## Územný plán mesta Trenčín. Zmeny a doplnky č. 2 – Terminál

Autor: **Akad.arch.Ing. Igor Mrva**  
Pridané: 10.11.2014

NÁVRH ZMENY ÚZEMNÉHO PLÁNU

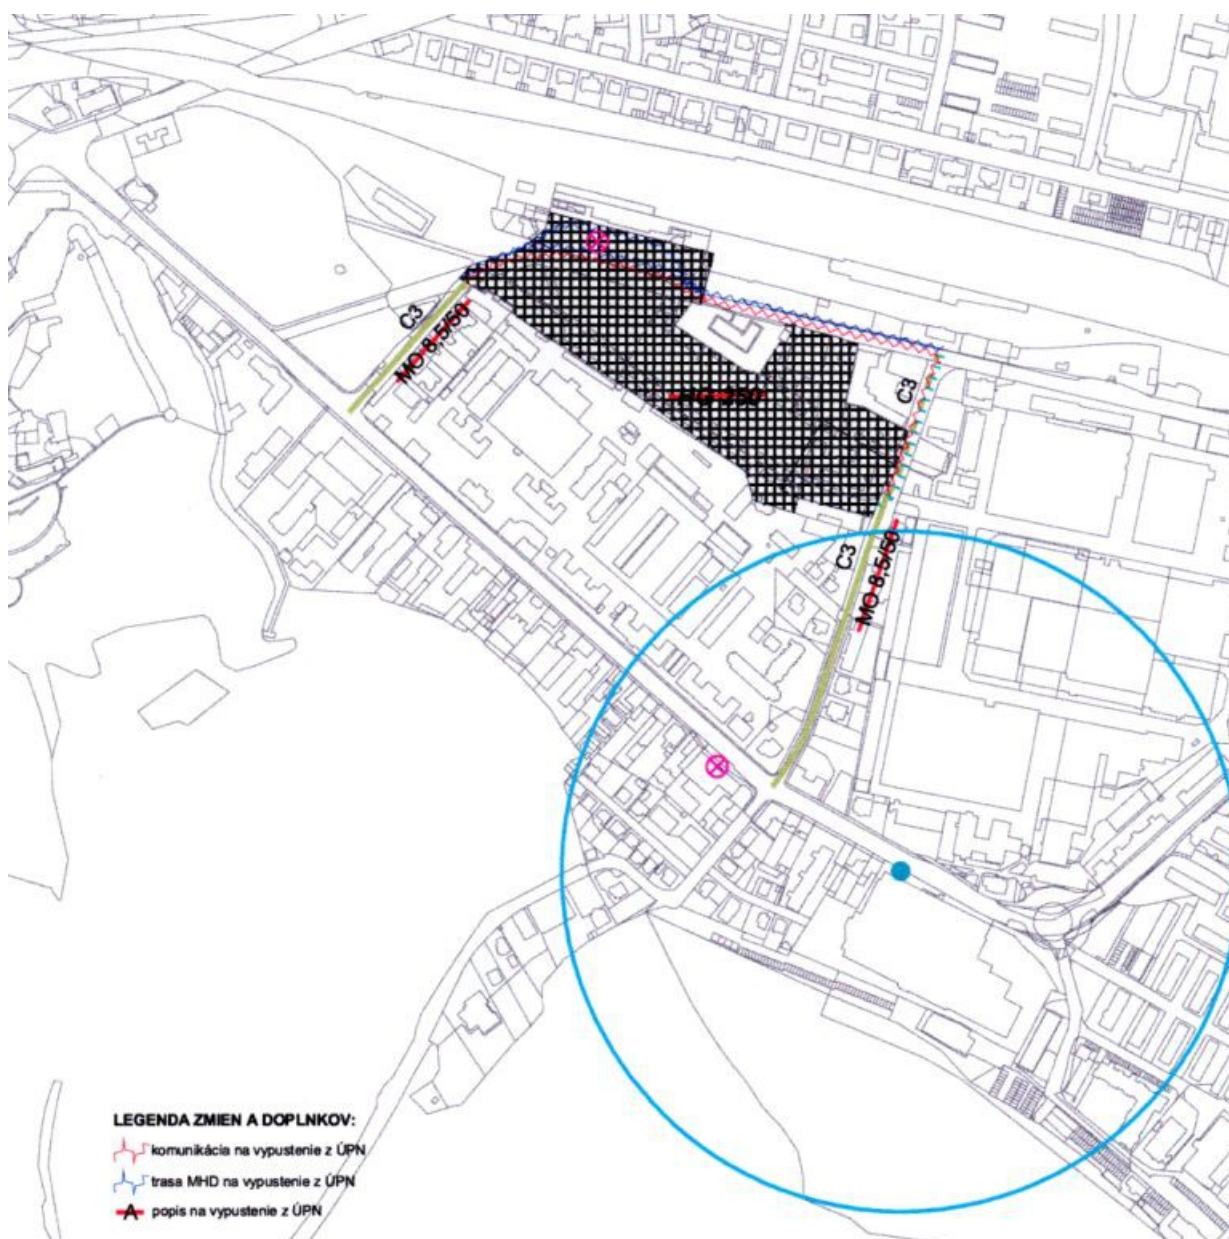
výkres, ktorý najlepšie ilustruje akým spôsobom sa autori tejto zmeny zhostili. Celú plochu plánovanú na využitie pre autobusový terminál a nákupné centrum zahrnuli do jednej funkčnej zóny. Dopravné riešenie prevzali bezo zmeny so všetkými negatívnymi vplyvmi na dopravu v tejto časti mesta z projektu „autobusového terminálu“.

- Jestvujúci obytný dom sa dostáva do tesného obkľúčenia dopravných stavieb bez „filtračnej zelene“ alebo inej formy ochrany s ktorou platný územný plán počíta.

- Železničná ulica sa stáva zo strany od Žiliny slepou ulicou.
- Ul. Kragujevackých hrdinov sa stáva jednosmernou s vjazdom z ul. M.R.Štefánika.
- Kukučínova ulica sa stáva v dolnej polovici jednosmernou s výjazdom na ul. M.R.Štefánika, ale len pre autobusy SAD, bez možnosti vjazdu do nej z tejto ulice.

- Horná polovica Kukučínovej ulice sa stáva jednosmernou smerom na ulicu Železničnú.
- Z ul. M.R.Štefánika nebude možné pri tomto riešení vylúčiť nákladnú dopravu ani po dobudovaní juhovýchodného obchvatu. Ani po vybudovaní juhovýchodného obchvatu ju nebude možné odľahčiť od osobných aut smerujúcich do navrhovaného obchodného centra. Nebude ju teda možné prebudovať na mestskú triedu tak, ako je to popísané v platnom územnom pláne mesta Trenčín.

Netvrdím, že nie je možné upraviť aj dopravné riešenie tohto priestoru. Ale nemalo by to byť možné bez prehodnotenia širších vzťahov a nemalo by sa k takejto zmene pristúpiť pred spracovaním dopravného generelu mesta Trenčín.
